Verslag 23 overleg M&A + Omgevingsdienst

Datum	Referentie
	24 oktober 2023	2203-17228- v 0.23
Behandeld door	**Project**	
5.1, 2, e	S04622 ARTIS Aquarium AMSTERDAM

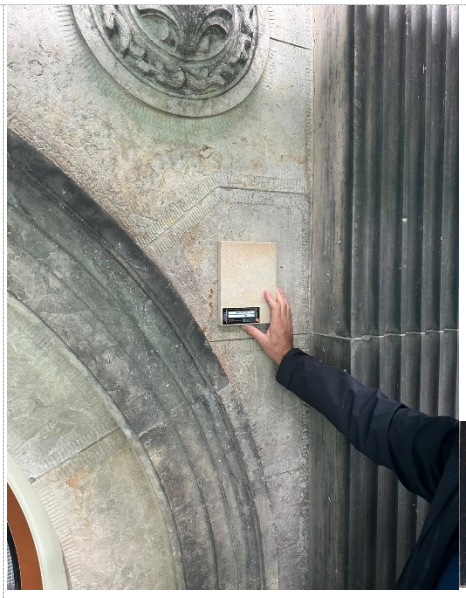
23.04	**Natuursteen gevel**	
	Type Natuursteen Onderzoek zandsteen, de resultaten van het TNO onderzoek zijn binnen. TNO rapport delen met deelnemers vergadering. 5.1, 2, e *heeft 2 stenen bemonsterd conform opgaaf TNO, zie onderstaande foto van het resultaat.* *Conclusie: deze steen past goed bij gevel, en kan worden toegevoegd in het ARTIS-dossier t.b.v. materialisatie van de natuursteen gevel.* ** voor de werkzaamheden die nu worden uitgevoerd is dit type niet van toepassing*	5.1, 2, e

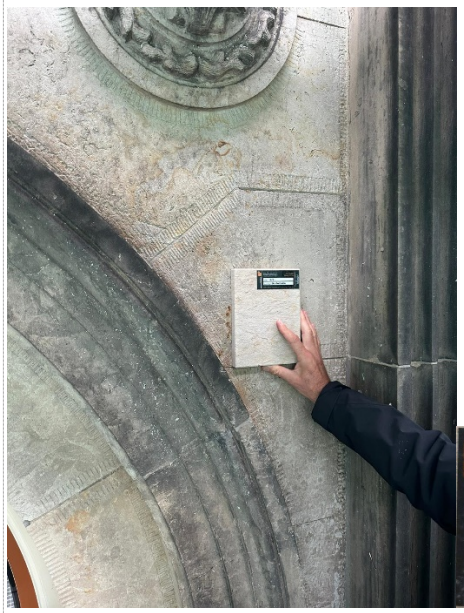
23.06	**Daken**	
	Attiek: op locatie is het werk aan de attieken bekeken, geen opmerkingen.	
22.06.1	De gemaakte noodoverlopen aan de voorgevel zijn bekeken, afgesproken is om hier een 'vissenbekje' van te maken. zie onderstaande foto. 	vaststelling
